ASPECTOS GENERALES

14 14. Subsistema de patrimonio cultural inmueble

Mapa que debe ajustarse: 14. Subsistema de Patrimonio Cultural Inmueble.

Imágen de la situación actual

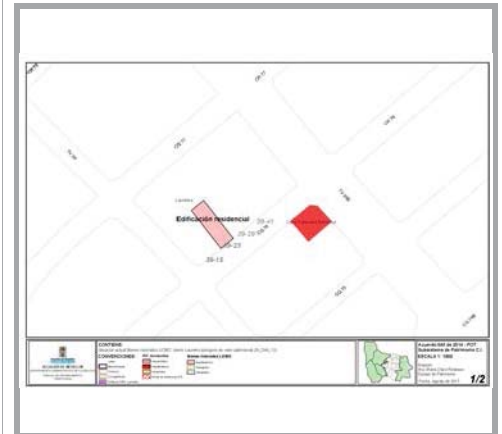
Inconsistencia entre la edificación mencionada en el artículo 140 del POT - primer listado LICBIC (edificación residencial - Circular 76 # 39-29) y la edificación que se encuentra marcada en la cartografía (con dirección Circular 76 # 39-23).

El predio localizado en la dirección Circular 76 # 39-23 se encuentra marcado en la cartografía protocolizada del POT como un Bien Valorado como patrimonial (que corresponde a los bienes en listado LICBIC), pero según el artículo 140, Bienes de Valor Patrimonial No Declarados, del POT, la edificación que cuenta con esta valoración (LICBIC) es la propiedad adyacente a esta, que se localiza en la dirección Circular 76 # 39-29, tal y como se evidencia en todos los documentos correspondientes al DTS y al Acuerdo 048 de 2014, dentro del primer listado LICBIC.

Esta situación responde a una inconsistencia entre articulado y la cartografía que deberá ser revisada y corregida en el mapa protocolizado 14. Subsistema de Patrimonio Cultural Inmueble.
